改善箇所説明図

農耕用トラクタの4輪駆動シャフト締結ボルトにおいて、製造工程が不適切であったため、締付けトルクが不足しているものがある。

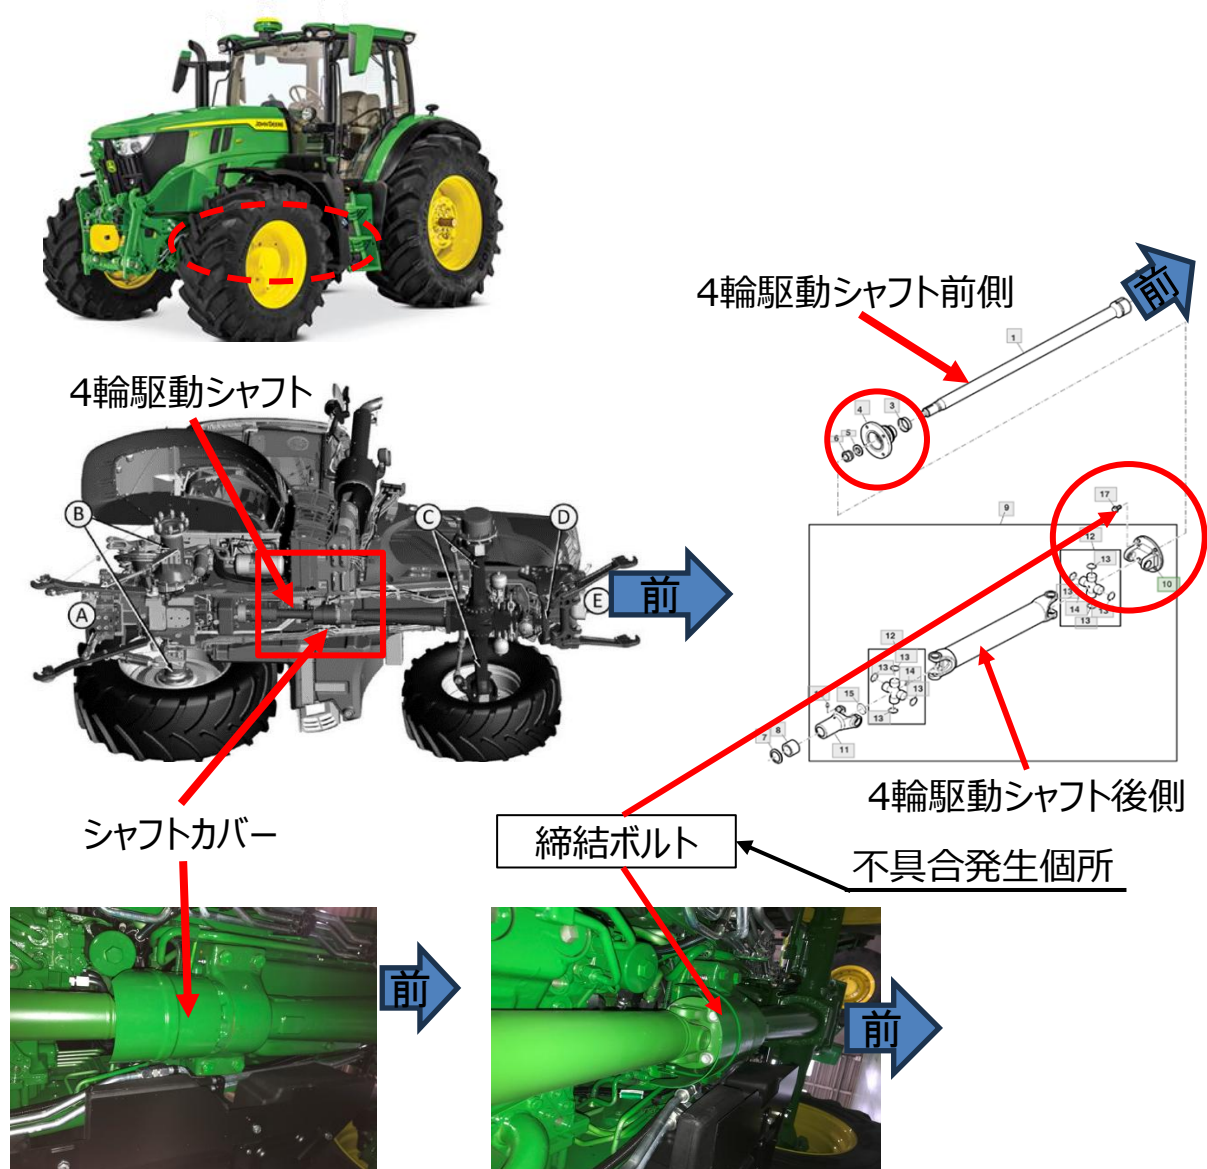
そのため、そのままの状態で使用を続けると、締結ボルトの緩みが発生し、最悪の場合、締結ボルトが脱落し4輪駆動シャフトが外れ、シャフトカバーに干渉し異音が発生するおそれがある。

全車両、4輪駆動シャフト締結ボルトを規定トルクで締め付ける。

ボルトが緩んでいる場合は、新品のボルトに交換し規定トルクで締め付ける。

ボルトが脱落している場合は、新品のボルトを規定トルクで締め付ける。
